Mise en compatibilité du plan local d'urbanisme des Damps avec la déclaration d'utilité publique du projet de contournement Est de Rouen – Liaison A28-A13 présentée par le Préfet de Région

Avis de l'autorité administrative de l'État compétente en matière d'environnement sur le dossier présentant la mise en compatibilité du PLU et comprenant le rapport environnemental

Mise en compatibilité du plan local d'urbanisme du Val-de-Reuil avec la déclaration d'utilité publique du projet de contournement Est de Rouen – Liaison A28-A13 présentée par le Préfet de Région

Avis de l'autorité administrative de l'État compétente en matière d'environnement sur le dossier présentant la mise en compatibilité du PLU et comprenant le rapport environnemental

Figure 1 : Bande EPDUP dédiée au projet de liaison A28-A13
— Source : extrait du dossier (pièce G) —

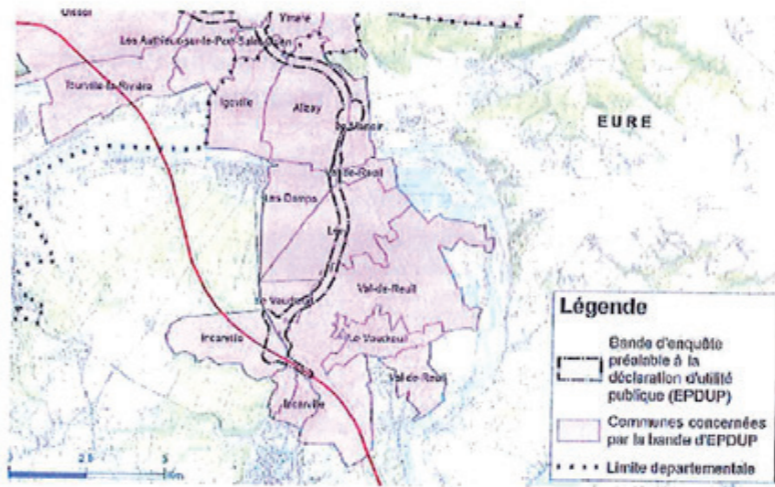
La commune des Damps est concernée par le passage sur son territoire du projet de contournement Est de Rouen visant à relier les autoroutes A 28 et A 13 (Cf figure 2). Afin de rendre possible la construction de cette infrastructure routière, la mise en compatibilité de son plan local d'urbanisme est nécessaire afin de prendre en compte la bande d'enquête préalable à la déclaration d'utilité publique (EPDUP) d'une largeur moyenne de 300 m (Cf figure 1).

Figure 1 : Bande EPDUP dédiée au projet de liaison A28-A13
 - Source : extrait du dossier (pièce G) -

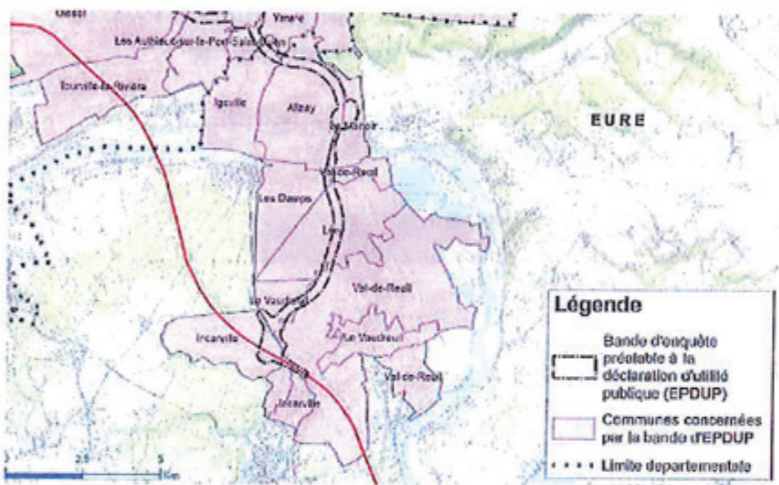
La commune du Val-de-Reuil est concernée par le passage sur son territoire du projet de contournement Est de Rouen visant à relier les autoroutes A 28 et A 13 (Cf figure 2). Afin de rendre possible la construction de cette infrastructure routière, la mise en compatibilité de son plan local d'urbanisme est nécessaire afin de prendre en compte la bande d'enquête préalable à la déclaration d'utilité publique (EPDUP) d'une largeur moyenne de 300 m (Cf figure 1).
